Controlebezoek – Periodiek [Hfst 6.5]

Niet conform

Verslagnummer: 15/01092023/25939/1/1

Stationsstraat 58/2, 9950, Lievegem (België)

Elektrisch bord

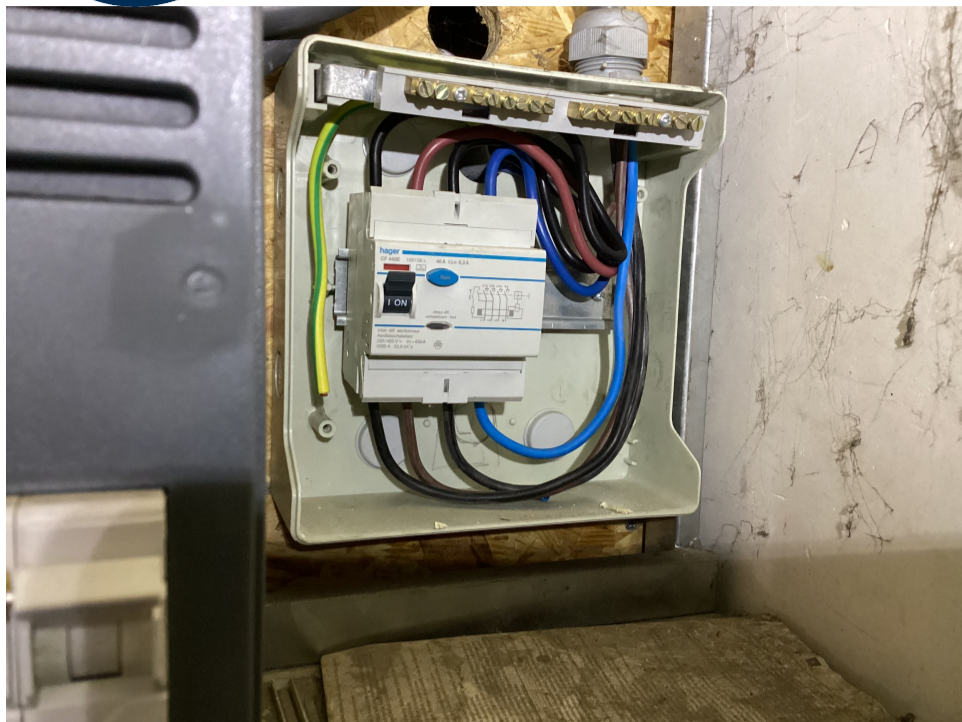
Rechtstreekse aanraking: Niet ok

- het eendraadsschema en situatieplan zijn niet aanwezig. – oAfd 3.1.2.1
- Een differentieelstroombeschermingsinrichting van hoge of zeer hoge gevoeligheid beschermt niet zoals het zou moeten de circuits waar water aanwezig is. (factor van externe invloeden AD2 of meer)- – oAfd 4.2.4.3.b ; oAfd 5.3.5.3
